**Direction régionale de l'environnement,
de l'aménagement et du logement
de Normandie**

Objet : Installations classées – Demande d'enregistrement en date du 16 juin 2022 de la société ARTYFETES FACTORY – Entrepôt implanté sur le territoire de la commune de Verson

Liste des éléments devant être apportés

Plan d'ensemble à l'échelle de 1/250
(3° de l'art. R.512-46-4 du code de l'environnement)

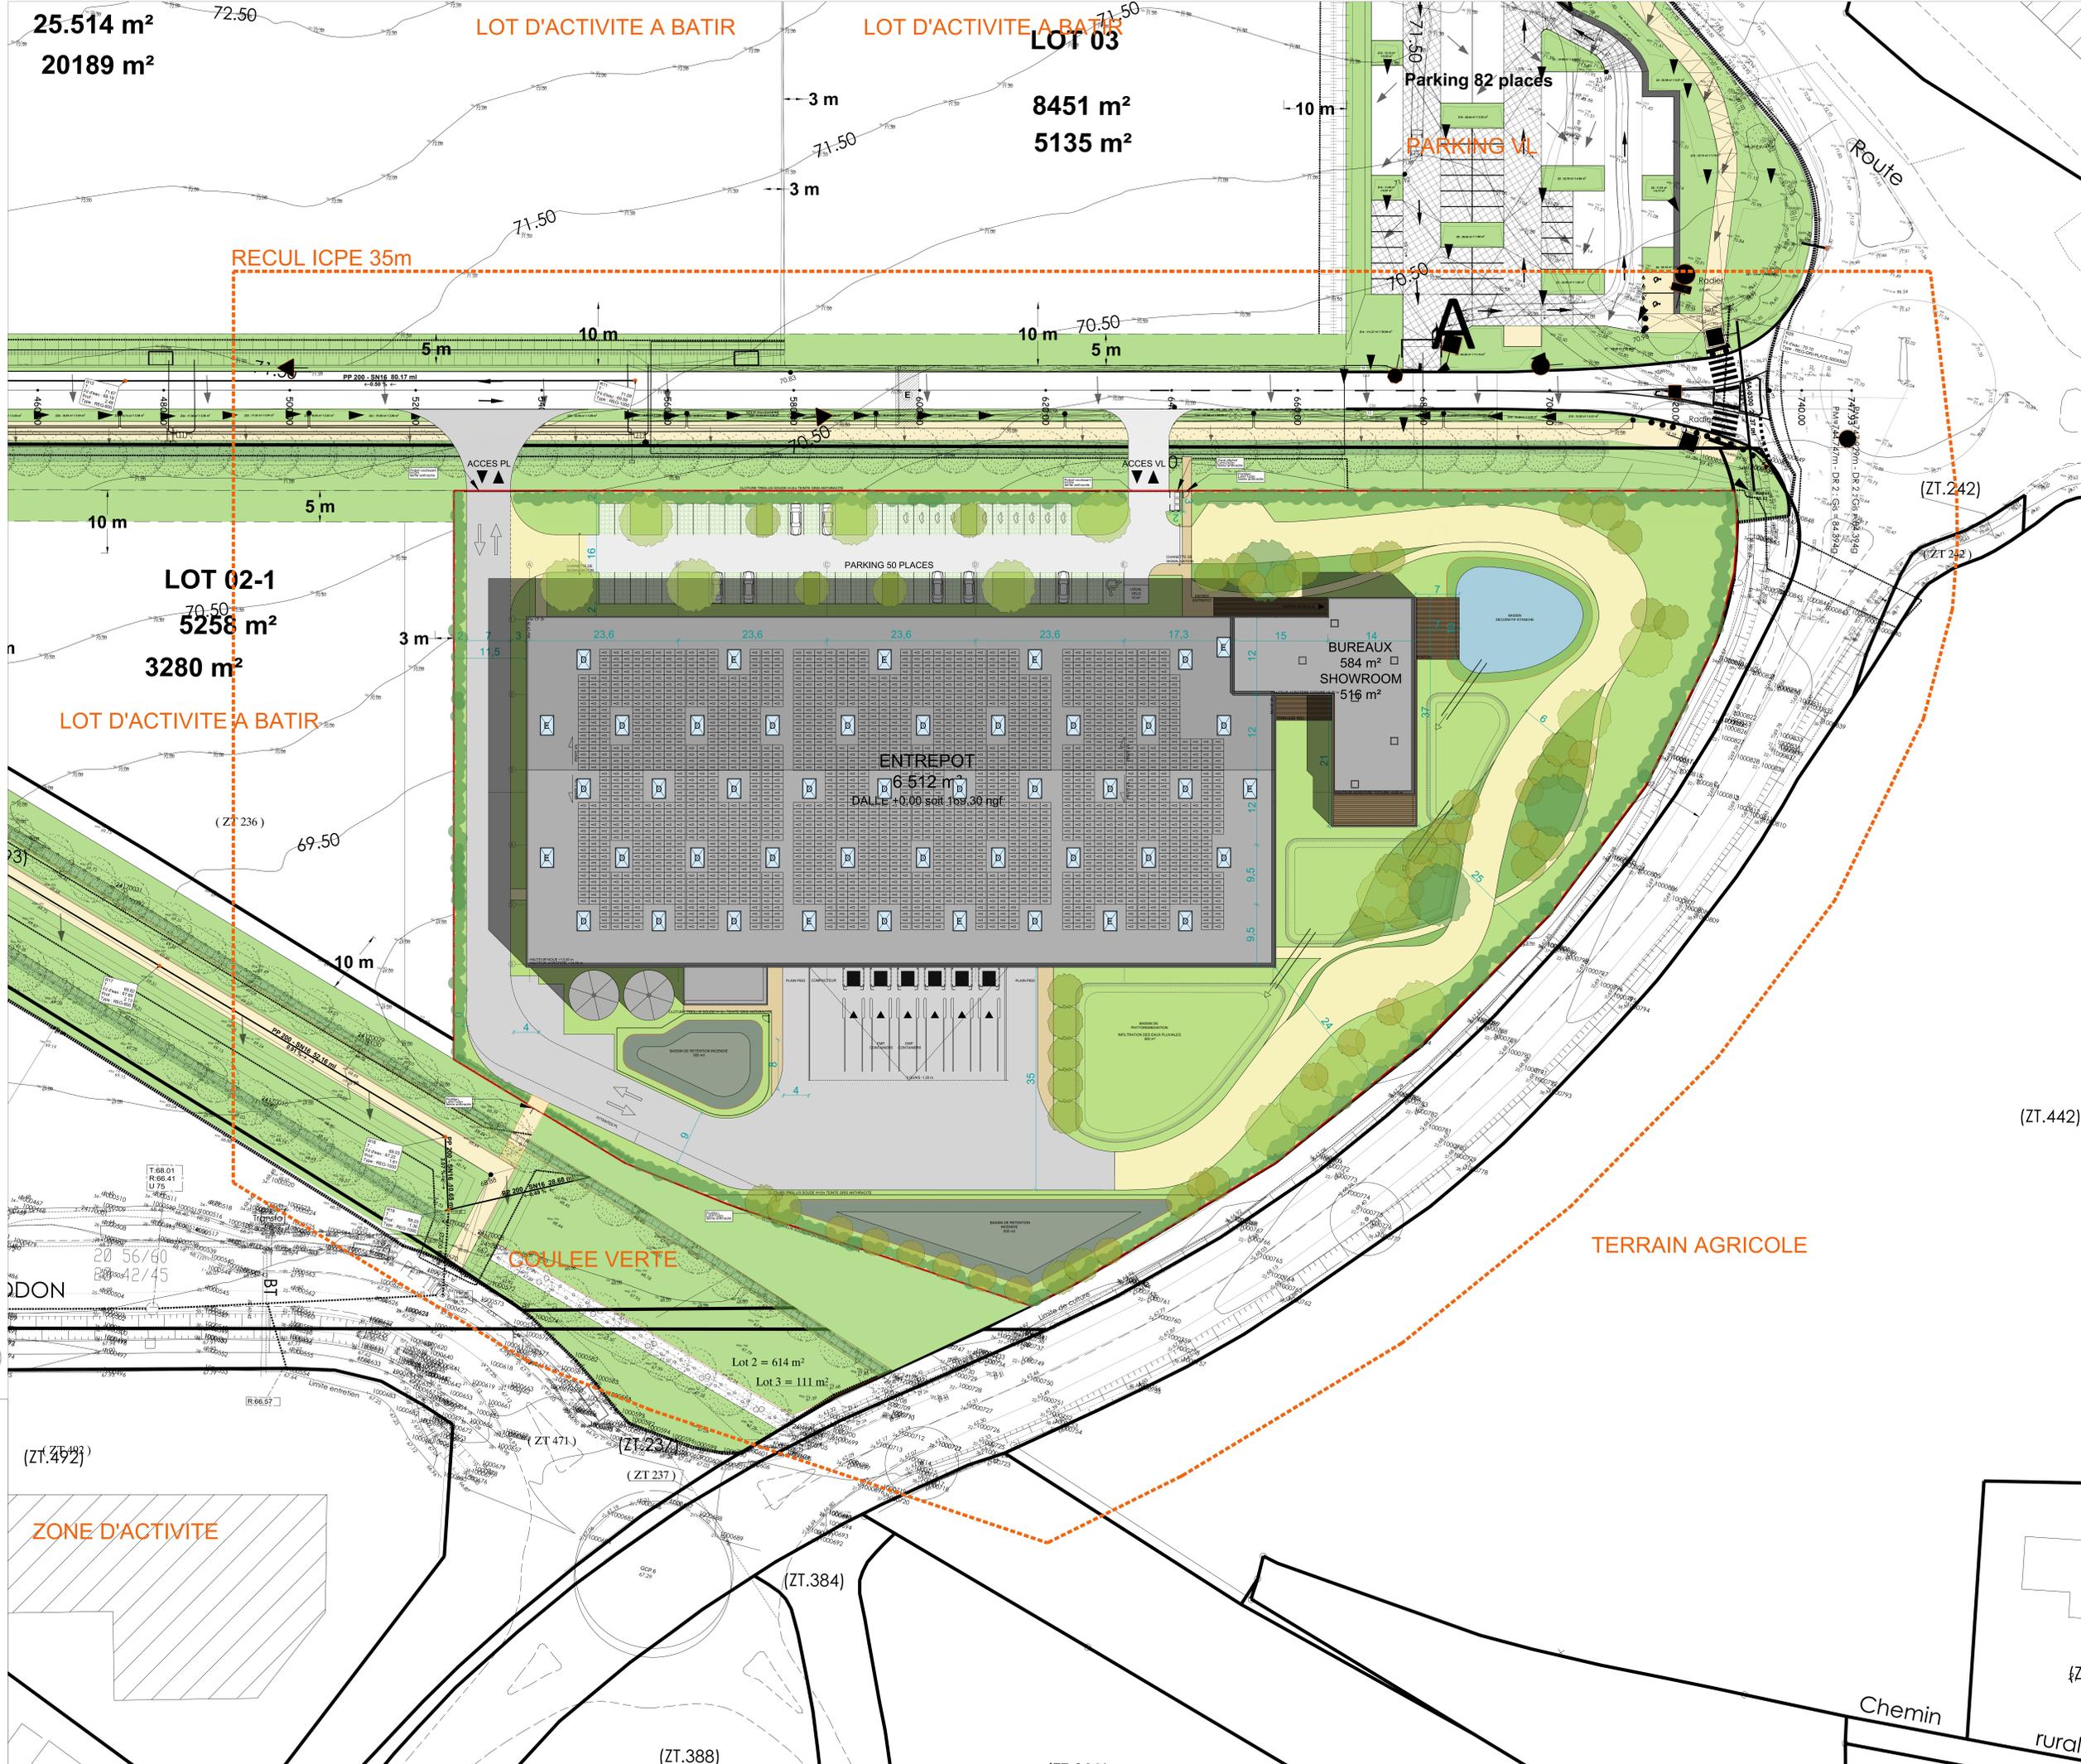
Aussi, pour la PJ n°3, il convient de cocher la case permettant d'obtenir une dérogation pour une échelle plus réduite que 1/200, le plan fourni présentant une échelle de 1/250.

Article 3 : Vous indiquerez à quoi correspondent les 3 aires d'aspiration figurant sur le plan en pièce jointe n°3.

<p><u>Articles 2, 4 et 7 :</u> D'après la simulation Flumilog, les parois nord, est et ouest présentent un caractère coupe-feu 2 heures. Or, d'après la description des dispositions constructives et le plan en annexe 21, seules les séparations entre la cellule et les bureaux disposeront d'une tenue au feu de type REI 120. Cela doit impérativement être mis en cohérence et corrigé (confirmation et justification du caractère coupe-feu des 3 murs considérés ou modification de l'étude Flumilog).</p>	<p>Description des matériaux employés : charpente (béton et bois R120), façade Nord, Est et Ouest (panneaux sandwich REI120), façade Sud (double peau).</p> <p>Les murs Est, Ouest et Nord seront coupe-feu 2h, ainsi l'étude Flumilog ne sera pas modifiée. Les mentions « CF 2h » seront ajoutés sur l'ensemble des plans.</p>	<p>PJ n°6 – article 2, 4 et 7</p> <p>PJ n°3 et 21</p>

<p><u>Article 3 :</u> Vous indiquerez à quoi correspondent les 3 aires d'aspiration figurant sur le plan en pièce jointe n°3.</p>	<p>Les aires d'aspiration correspondent à des aires de stationnement disponibles pour les engins au service de défense incendie en cas de besoin, pour un raccordement direct sur la réserve incendie.</p>	<p>PJ n°6 – article 3</p>
<p><u>Article 4 :</u> Tous les justificatifs de résistance au feu doivent être tenus à la disposition de l'inspection des installations classées ; vous préciserez a minima les matériaux employés.</p>	<p>Description des matériaux employés : charpente (béton et bois R120), façade Nord, Est et Ouest (panneaux sandwich REI120), façade Sud (double peau). Les justificatifs de résistance au feu des matériaux seront conservés par l'exploitant et à disposition des services d'inspection, une fois l'entrepôt construit.</p>	<p>PJ n°6 – article 4</p>
